Title - Sujet VALVE DE MISE À FEU	
Solicitation No. - N° de l'invitation W7701-145755/A	Amendment No. - N° modif. 001
Client Reference No. - N° de référence du client W7701-145755	Date 2014-01-29
GETS Reference No. - N° de référence de SEAG PW-\$BAL-002-15786	
File No. - N° de dossier BAP-3-36235 (002)	CCC No./N° CCC - FMS No./N° VME
Solicitation Closes - L'invitation prend fin at - à 02:00 PM on - le 2014-02-24	
F.O.B. - F.A.B. Plant-Usine: <input type="checkbox"/> Destination: <input checked="" type="checkbox"/> Other-Autre: <input type="checkbox"/>	
Address Enquiries to: - Adresser toutes questions à: Larouche, Denise	Buyer Id - Id de l'acheteur bal002
Telephone No. - N° de téléphone (418) 677-4000 (4137)	FAX No. - N° de FAX (418) 677-3288
Destination - of Goods, Services, and Construction: Destination - des biens, services et construction:

MODIFICATION 001 -

RÉPONSES AUX QUESTIONS DE LA PRÉSENTE DEMANDE DE PROPOSITION:

QUESTIONS TECHNIQUES:

Figure 3 Schematic Diagram of the Gas-Gun Facility

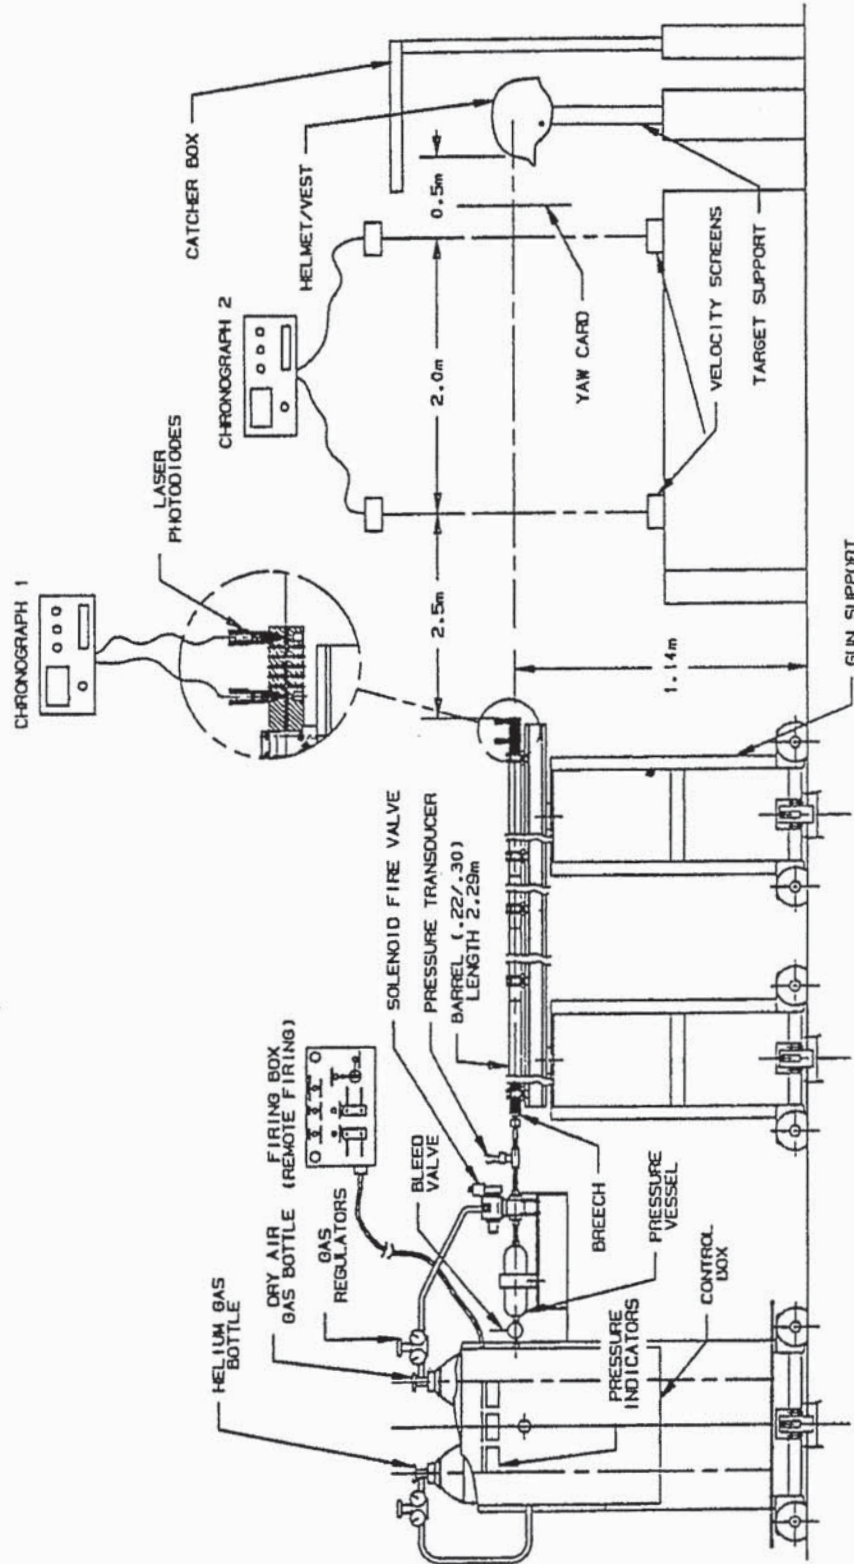
Référence Annexe A - voir dessin ci-joint

Quel est la vitesse d'écoulement en SCFM de l'hélium?

Est-ce qu'un robinet à boisseau sphérique doit être utilisé ou un autre type de valve peut être considéré? (par exemple une valve en ligne similaire à ma valve jointe)

Est-ce qu'il y a une flexibilité en ce qui concerne le temps d'ouverture de 2.5 ms?
Est-ce que c'est le temps pour la valve à commencer son ouverture ou si c'est le temps d'ouverture totale?

Combien de temps est-ce que la valve reste ouverte? Est-ce qu'il y a un temps limite ou une exigence sur le temps de fermeture?

Nous assumons la pression d'opération de 6000 psi et la pression d'épreuve des tests de sécurité à 9000 psi pour la valve principale?

Est-ce que la valve est montée en ligne seulement?

Nous ne considérons pas la valeur en SCFM. Le gaz provient d'un cylindre d'hélium 6000 lb/po2 et s'écoule par un tube de diamètre spécifique (I.D.)

Tel que spécifié, (ball valve NC) robinet à boisseau sphérique normalement fermée

Tel que spécifié, ouverture complète en 2.6ms (et non en 2.5 ms), une ouverture avec un temps plus rapide sera acceptée.

Tel que spécifié, la valve doit rester ouverte pendant que le système d'activation avec les 2 boutons (pour la sécurité) est enfoncé. La valve qui a la fonction de normalement fermée (NC) retournera à la position fermée après que les 2 boutons poussoirs seront relâchés.

Oui pour 6000 psi et les normes de sécurité doivent s'appliquer pour la pression d'épreuve.

Oui
